## **Projet photovoltaïque - commune de Laroche-Près-Feyt (19)**

**Mémoire en réponse à l'avis de la Mission Régionale  
d'Autorité environnementale de Nouvelle-Aquitaine**

**Demande de permis de construire PC 01910822C0001**

**Date** : 15/06/2023

Figure 1 : Implantation du projet vis-à-vis du voisinage

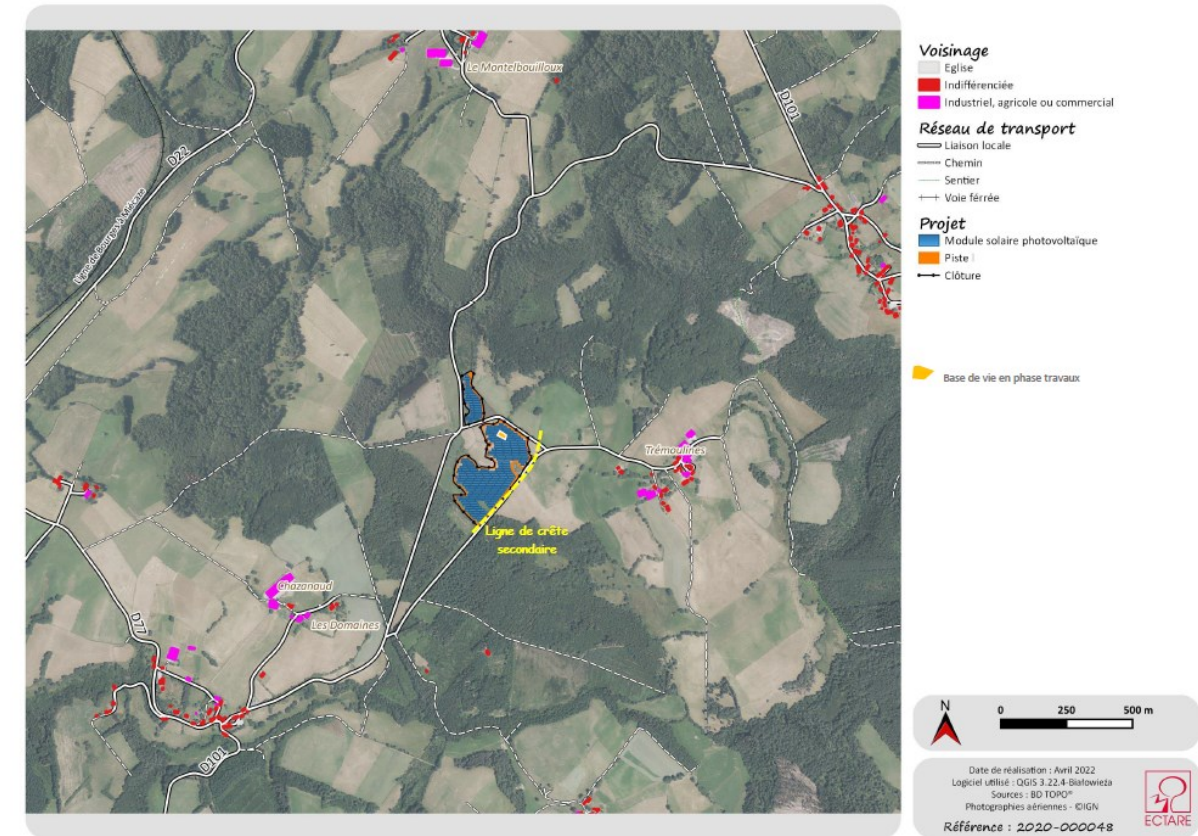
La MRAe recommande concernant le voisinage, de préciser la localisation des équipements les plus bruyants en privilégiant un éloignement suffisant de ces derniers par rapport aux habitations, et de prévoir des contrôles des niveaux de bruit en phase exploitation

En phase de fonctionnement, les niveaux de bruit engendrés par les appareils présents sur le site ne seront en rien comparables à ceux qui sont engendrés par des infrastructures de transport (route, autoroute, voies ferrées) ou certains établissements industriels.

Sur l'ensemble du projet, seuls les transformateurs en charge et la ventilation éventuelle des onduleurs seront susceptibles de produire du bruit. Leur niveau sonore avoisinera au maximum les 70 dB(A) au niveau même des infrastructures. L'habitation la plus proche se trouve à environ 380 m du poste de livraison et à 460 m du poste de transformation le plus proche. Aucune habitation ne sera à moins de 100 m des transformateurs et de la ventilation des onduleurs. A ces distances, le bruit des transformateurs ou des onduleurs sera inférieur à 30 dB(A).

Enfin, le parc photovoltaïque ne fonctionnant pas la nuit, période où les problématiques d'émergence sont les plus sensibles, celui-ci n'aura pas d'incidence sur le contexte sonore.

La configuration du projet ainsi que les caractéristiques sonores des appareils permettent de conclure que le niveau de bruit induit par le projet photovoltaïque sera imperceptible pour le voisinage fixe. De ce fait aucun contrôle des niveaux de bruit n'apparaît nécessaire en phase exploitation.
